Objet : Bilan de la Participation du Public par Voie Electronique – permis de construire n° PC 092 024 24 D0006 et n° PC 092 024 24 D0007

**Synthèse des observations et propositions recueillies dans le cadre de la procédure de participation du public par voie électronique
du 7 novembre 2024 (9 heures) au 6 décembre 2024 (18 heures)
Projet « Terrains BIC » (SCCV CLICHY LOGEMENTS) – Permis de construire n° PC 092 024 24 D0006 et n° PC 092 024 24 D0007**

Ce projet, sis 11, rue Jeanne d'Asnières, a pour objet la démolition des bâtiments actuels et la construction de trois bâtiments d'habitation (319 logements) avec sous-sols, 4 commerces et une crèche.

Figure n°1 : Plan figurant dans l'OAP du secteur BIC, p.33 du rapport de présentation

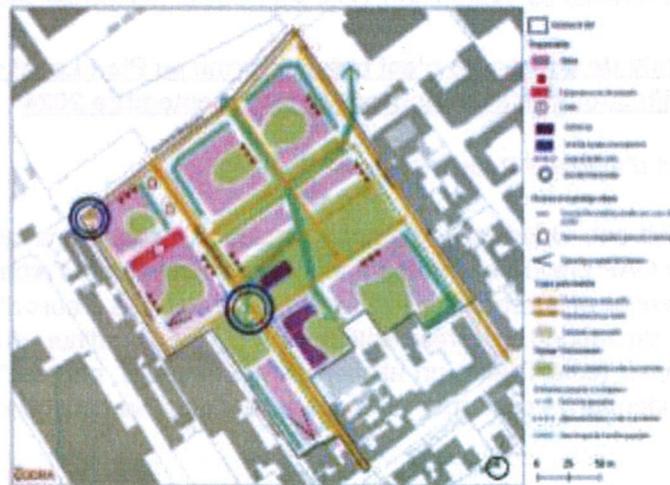
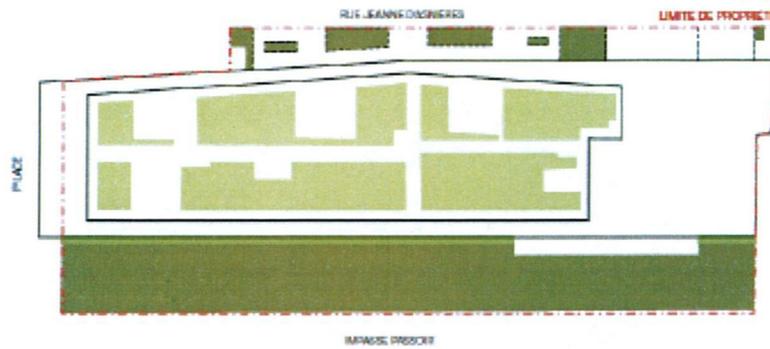
Cependant, le projet de permis de construire supprime totalement la rangée d'arbres existante côté rue Jeanne d'Asnières, sans la remplacer. Pire encore, les marges de recul ne sont pas végétalisées, ou très peu, comme on peut le voir sur le schéma ci-dessous présent dans le document d'accompagnement au permis de construire.

→ En l'état, afin de se conformer au PLU, il est nécessaire de maintenir la rangée d'arbres et la haie arbustive rue Jeanne d'Asnières comme prévu dans les dispositions de l'OAP et matérialisé au plan p.33 du rapport de présentation du dossier de PLU.

Figure n°3 : Plan figurant dans l'OAP du secteur BIC

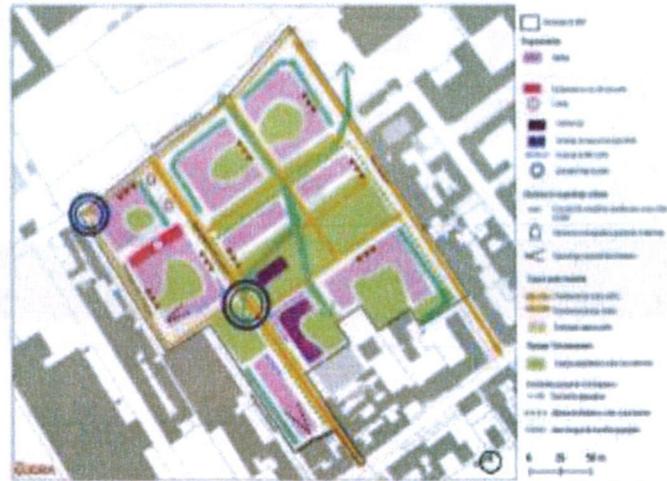
L'OAP pour l'ilot BIC prévoit : « Des principes d'épannelages progressif sera travaillé (sic) pour les bâtiments situés à l'arrière de la rue de Neuilly et desservi par l'impassé passoir, et les bâtiments de l'ilot sud desservis par le passage des Chasses ». En lien avec cela, le plan de l'OAP p.33 du rapport de présentation du dossier de PLU fait apparaitre un large épannelage, qui s'étend en face du 4 au 10 rue Jeanne d'Asnières.

Or l'épannelage du Lot 5 proposé dans ce permis de construire est réalisé sur une longueur bien inférieure (~1/3 de la longueur du bâtiment dans l'OPA versus ~1/4 du bâtiment dans le permis de construire), comme on peut le voir sur le plan ci-dessous, en comparant la longueur de l'épannelage avec les bâtiments situés en face :

Figure n°4 : Plan masse du Lot 5 (Document : Plan Masse PCVD Ouest).
Ajout en noir de l'épannelage effectif du bâtiment

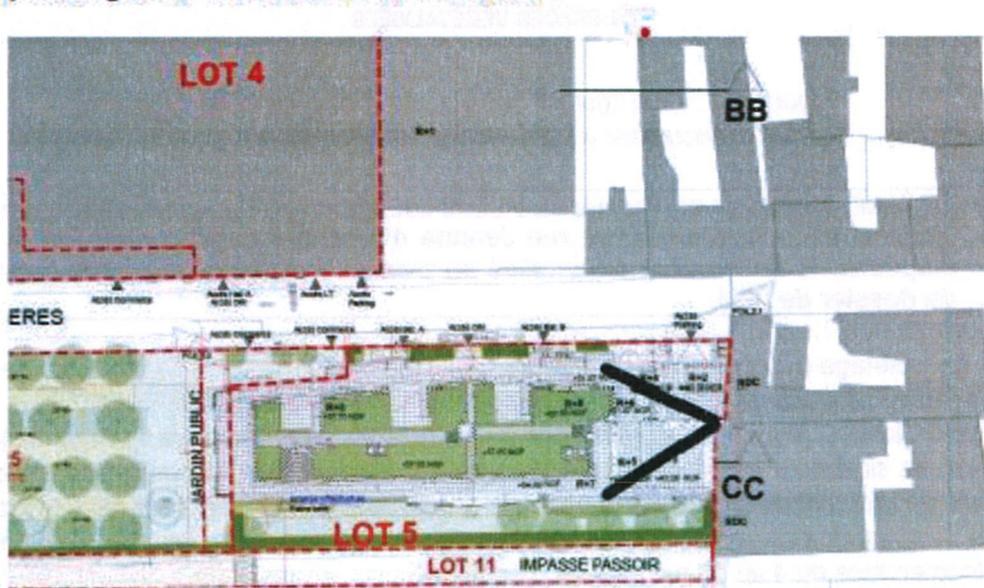
Or, le sud de la rue Jeanne d'Asnières et l'impasse passoir étant constitués de bâtiments de hauteurs R+2 à R+4 maximum, la proposition d'implanter un bâtiment de hauteur R+8 est totalement en incohérence avec l'environnement existant.

→ Afin de se conformer au PLU, il est nécessaire que l'épannelage des hauteurs du Lot 5 présente une longueur d'épannelage a minima aussi longue que celle présentée au plan de l'OAP figurant p.33 du rapport.

→ Ainsi, afin de se conformer au PLU, il est nécessaire que les hauteurs maximales du Lot 5 soient revues. Selon nous, la limite de R+5 maximum ne peut pas être dépassée pour respecter les principes définis au PLU en termes de confortation de l'espace par rapport à l'espace public.

Figure n°3 : Plan figurant dans le permis de construire

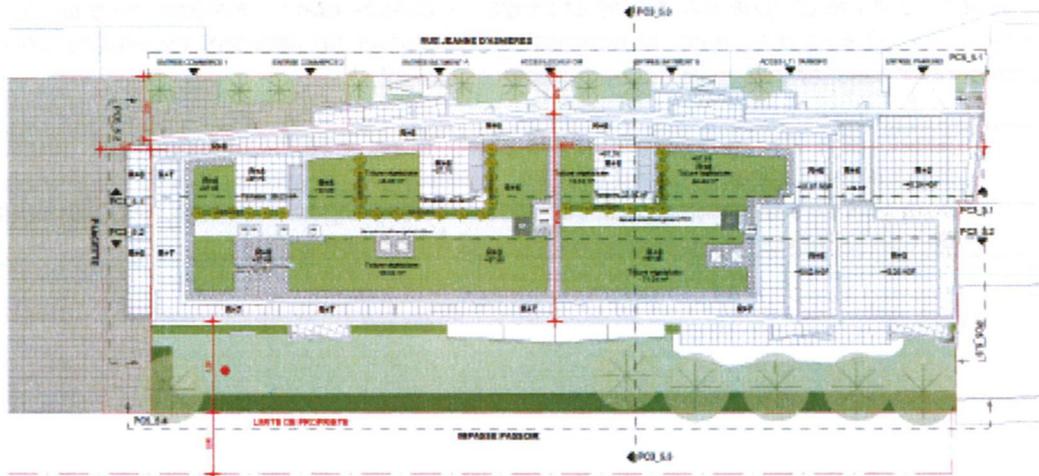
Le Lot 5 a toutes ses entrées piéton et parking sur la rue Jeanne d'Asnières. L'ensemble des circulations liée à ce nouveau bâtiment se feront donc naturellement par la rue Jeanne d'Asnières (qu'il s'agisse des piétons, véhicules, ou mobilités douces).

Il est complètement irresponsable de proposer un permis de construire qui accroisse une situation qui met déjà chaque jour en sérieux danger les riverains et les utilisateurs de la rue (dont de nombreux mineurs qui se rendent chaque jour au collège Van Gogh et des personnes se rendant au parc des impressionnistes). Il est inconcevable de proposer qu'en plus de la circulation piétonne actuelle, les habitants d'un bâtiment de 85 logements aient à cheminer dans ces conditions pour rejoindre la station de Transilien L de Clichy-Levallois, ou la rue de Neuilly, qui est un axe Est-Ouest important de la ville. Ceci est d'autant plus incompatible avec des circulations de personnes avec poussettes ou PMR, et l'augmentation des circulations de véhicules pour rejoindre le parking en sous-sol de ce même bâtiment.

- D'une part, il est primordial de proposer une solution sécurisée pour la circulation dans la rue Jeanne d'Asnières dans le cadre de ce permis de construire.
- D'autre part, il est impératif de revoir l'implantation globale du bâtiment du Lot 5 en tenant compte de la configuration des chaussées et trottoirs de la rue Jeanne d'Asnières aux abords du projet, afin d'assurer la sécurité de l'ensemble des habitants dans la zone, notamment des piétons et des mobilités douces.
